Title - Sujet NGCC George R. Pearkes - PVN	
Solicitation No. - N° de l'invitation F7049-200083/A	Amendment No. - N° modif. 016
Client Reference No. - N° de référence du client F7049-200083	Date 2022-06-06
GETS Reference No. - N° de référence de SEAG PW-\$\$\$MD-029-28531	
File No. - N° de dossier 029md.F7049-200083	CCC No./N° CCC - FMS No./N° VME
Solicitation Closes - L'invitation prend fin at - à 02:00 PM Eastern Daylight Saving Time EDT on - le 2022-07-07 Heure Avancée de l'Est HAE	
F.O.B. - F.A.B. Plant-Usine: <input type="checkbox"/> Destination: <input type="checkbox"/> Other-Autre: <input type="checkbox"/>	
Address Enquiries to: - Adresser toutes questions à: Jeddi, Loubna	Buyer Id - Id de l'acheteur 029md
Telephone No. - N° de téléphone (873) 45--383 ()	FAX No. - N° de FAX (819) -
Destination - of Goods, Services, and Construction: Destination - des biens, services et construction:

Demande de soumissions – Modification n° 016

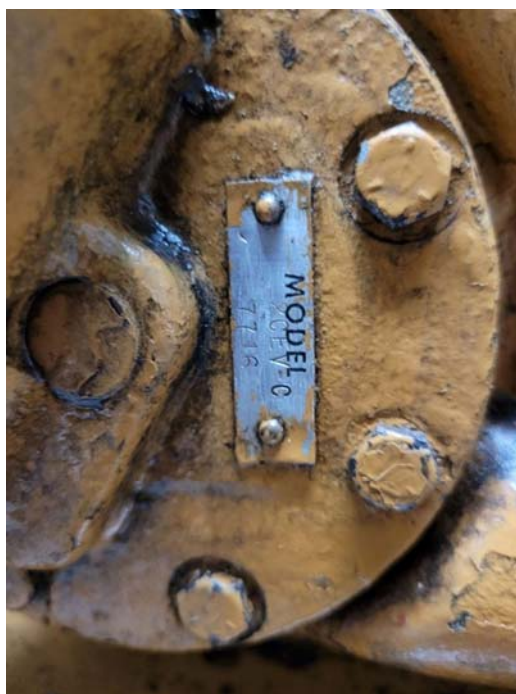
Q#4 : En lien avec Q4-R4 MOD 014, pour une 2e fois, à l'item E3.3.4.8 pouvez-vous indiquer la spécification de la pompe de pré-lubrification à fournir, modèle, type, etc et partager la plaque signalétique de la pompe existante?

La pompe de pré-lubrification existante est une unité de pompe tuthill (kim hotstart) (modèle 2CEV-C 7716) alimentée par un moteur Balder Baldor 1hp 600v volt. Des photos supplémentaires avec les informations demandées sont attachées ci-dessous.
